En seguimiento al MEMORANDO-DEEIA-0011-0801-2025 y al proceso de Evaluación del Estudio de Impacto Ambiental categoría III del proyecto denominado “SUMINISTRO, MONTAJE, COMISIONADO, PUESTA EN SERVICIO Y OBRAS CIVILES PARA EL AUMENTO DE CAPACIDAD DE LA LÍNEA DE TRANSMISIÓN LT1 VELADERO-LLANO SÁNCHEZ 230 KV; LLANO SÁNCHEZ-EL HIGO 230 KV Y EL HIGO-PANAMÁ 230 KV, se le reenvía el Informe Técnico de Inspección de Campo.

**INFORME TÉCNICO DE INSPECCIÓN AL SITIO DE DESARROLLO DEL PROYECTO**

- I. FECHA DEL INFORME:** 22 y 23 DE ENERO DE 2025.
- II. NÚMERO EXPEDIENTE:** DEIA-III-F-088-2024
- III. NOMBRE DEL PROYECTO:** "SUMINISTRO, MONTAJE, COMISIONADO, PUESTA EN SERVICIO Y OBRAS CIVILES PARA EL AUMENTO DE CAPACIDAD DE LA LÍNEA DE TRANSMISIÓN LT 1 VELADERO-LLANO SÁNCHEZ 230 KV EL HIGO 230 KV Y EL HIGO-PANAMÁ 230KV.
- IV. NOMBRE DEL PROMOTOR:** EMPRESA DE TRANSMISIÓN ELECTRICA, S.A.
- V. PARTICIPANTES:** EQUIPO CONSULTOR, EMPRESA PROMOTORA, MIAMBIENTE REGIONAL VERAGUAS, MINISTERIO DE COMERCIO E INDUSTRIAS.

Foto. 3 Vista del ditio de vano 551-552.

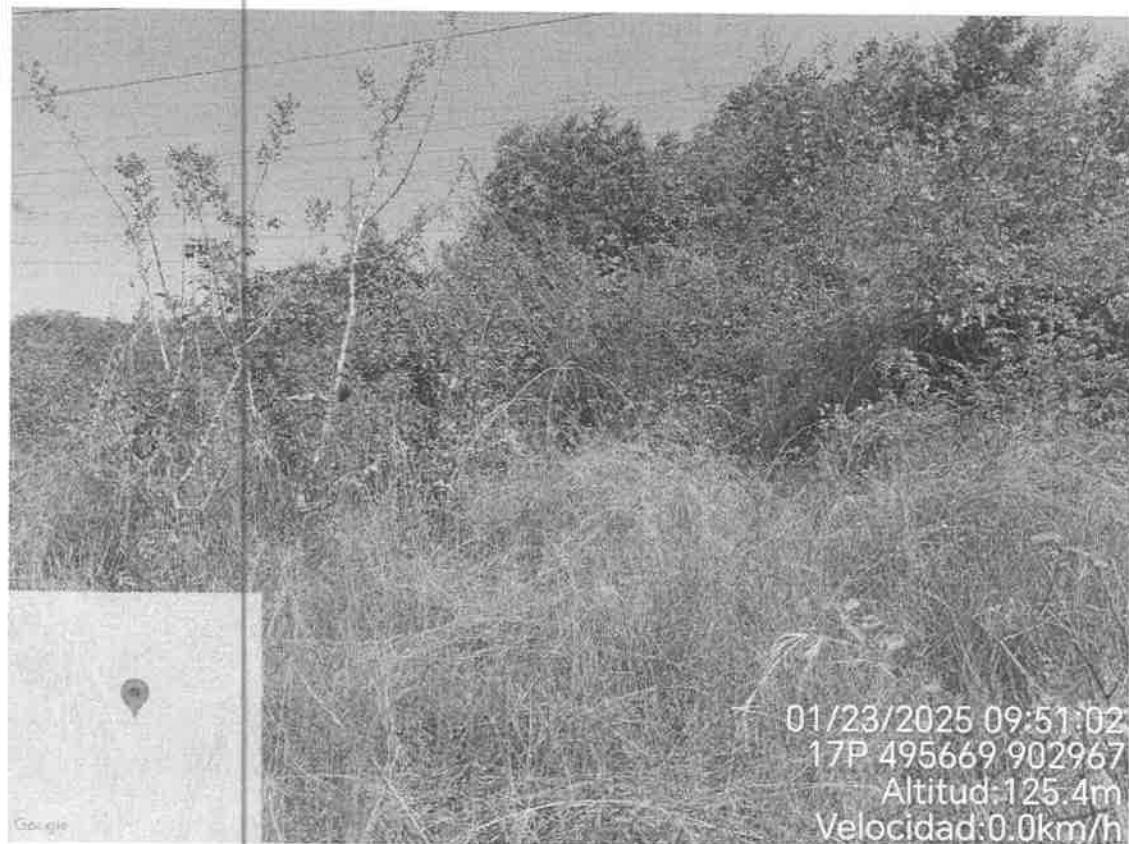
- El sitio a intervenir para el vano 551 a 552 se ubica en las coordenadas X:495669 Y:902967, corresponde al corregimiento de La Peña.
- La vegetación existente corresponde a gramínea y árboles de las especies de chumico (*Curatela americana*), papelillo (*Miconia argentea*) y balsó (*Ochroma pyramidae*) y gramíneas.

- El área a ser afectada será de 116.74 m<sup>2</sup> y se removerá un volumen de 30 m<sup>3</sup> de suelo. Al igual que el punto anterior, la pendiente se considera modernamente inclinada. En este recorrido se identificaron dos cursos de agua superficial:

Para llegar al vano se realizó un recorrido de aproximadamente 0.8 km, atravesando una finca privada a pie, por tal; se tendrá que considerar una mejora o adecuación y gestionar los permisos

Foto. 4 Vista de T-504 a ser reemplazada.

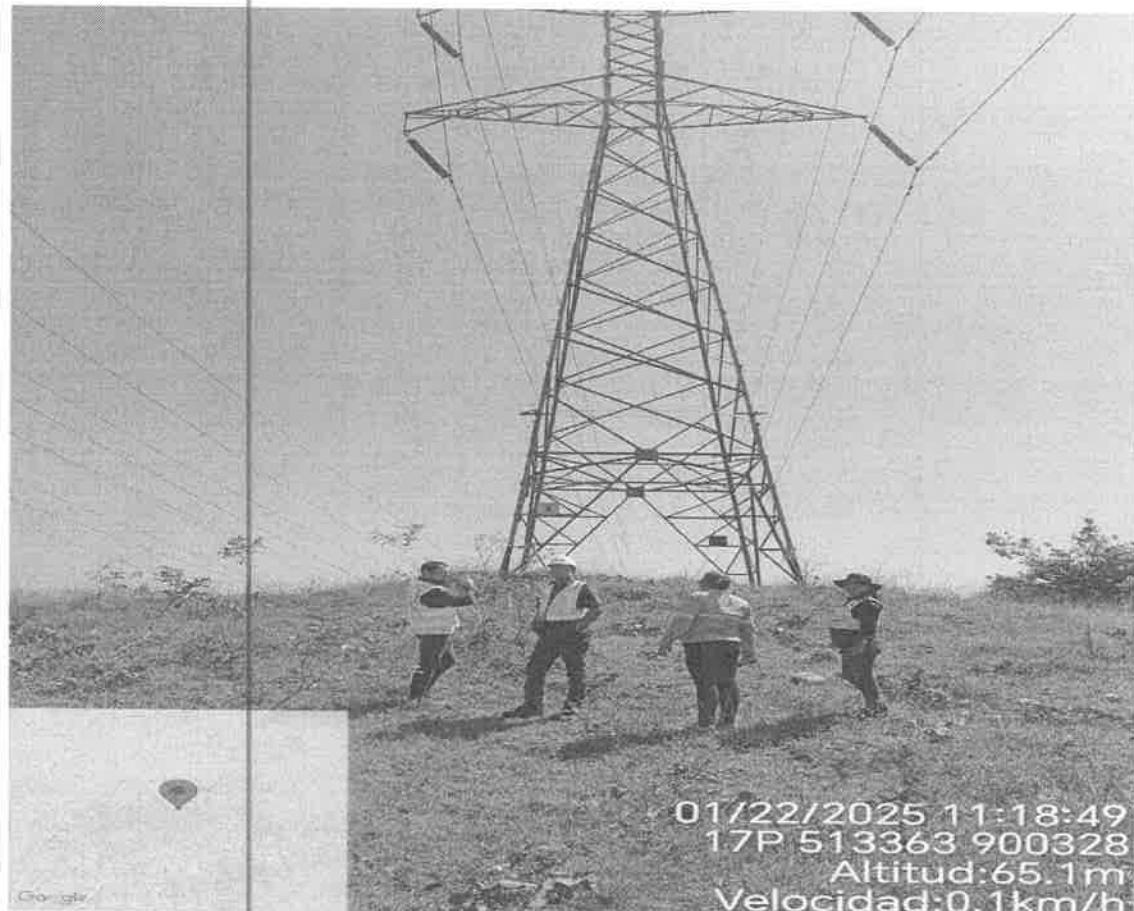
Torres a reemplazar	Coordenadas tomadas en campo		Tramo de camino Km	Observaciones
	Este	Norte		
T-504	513363	900328	1.24	<ul style="list-style-type: none"> <li>-Se ingresó por finca privada sin mayor dificultad.</li> <li>-Se identificó un curso de agua superficial en el punto dado por los vértices</li> <li>X: 513444; Y:900263.</li> </ul>
T-526	505231	900582	0.1	<ul style="list-style-type: none"> <li>-Se ubica próximo a la vía principal hacia San Francisco.</li> <li>-No se pudo ingresar por la finca privada.</li> <li>-La fuente hídrica más cercana es la quebrada cañacilla (0.1 km), afluente de La Quebrada la Palma, ubicada a 0.1km.</li> </ul>
T-538	501142	902210	2.2	<ul style="list-style-type: none"> <li>-Se identificó un curso de agua superficial en las coordenadas X, 502044, Y, 900944.</li> <li>-Partiendo de la rodadura de tierra, se recorrió 2.2 km aproximadamente.</li> <li>- El camino de acceso se encuentra en mal estado y posiblemente requiera intervención de mejora.</li> </ul>

Foto 8 y 9. Camino hacia la T-564.

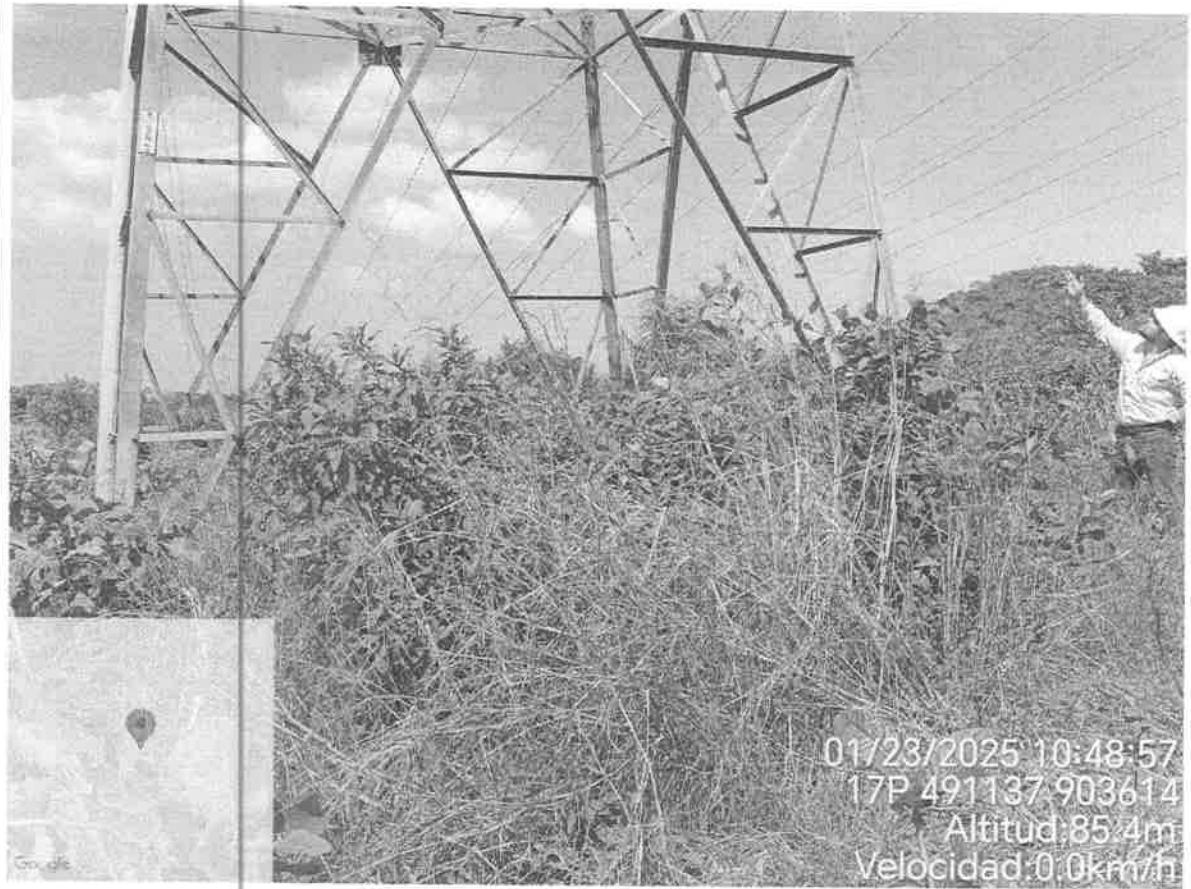
T-564	491137	903614	2.3	<ul style="list-style-type: none"> <li>-En este tramo recorrido se identificaron dos intervenciones a cursos de agua superficial, remoción de vegetación, excavación, corte y rehabilitación de camino.</li> <li>-No se observó medidas de mitigación aplicables para control de erosión y sedimentación. (al momento no</li> </ul>

Se evidencia actividades de remoción de capa vegetal, excavaciones, corte de camino,

obras sobre cauces naturales y cisterna aplicando agua para control de polvo.

Foto. 11 Vista de la T-5621 y T-622. Ambas serán removidas y se instalará solo una, se ubicar en posición media con relación a la ubicación actual.

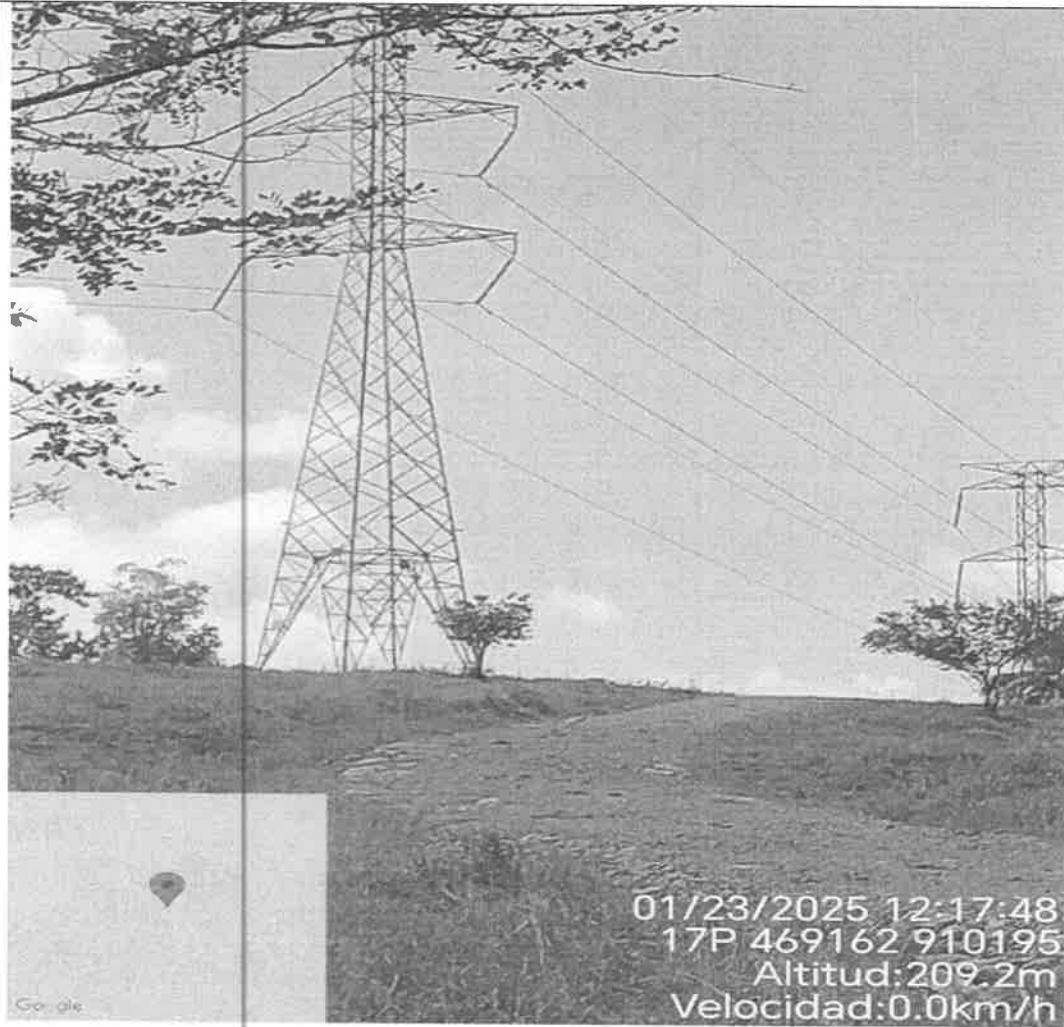
se pudo precisar si la actividad corresponde a los trabajos de mantenimiento de LT-1, LT-2 o LT-3).
T-594	479760	907777	0.4	<p>-Se ubica a 0.4 km de la vía principal hacia el distrito de Cañazas.</p> <p>-Se pudo ingresar al sitio sin dificultad.</p>
T-621	469162	910195	0.16	<p>-Se tomó como referencia la entrada al sitio colindante a la Subestación de San Bartolo. -No se pudo ingresar a la finca.</p> <p>-La vegetación existente en este sitio corresponde a pasto. (gramínea).</p> <p>-La torre 621 y 622 serán removidas y se montará solo una en el punto medio con relación a la ubicación actual.</p>
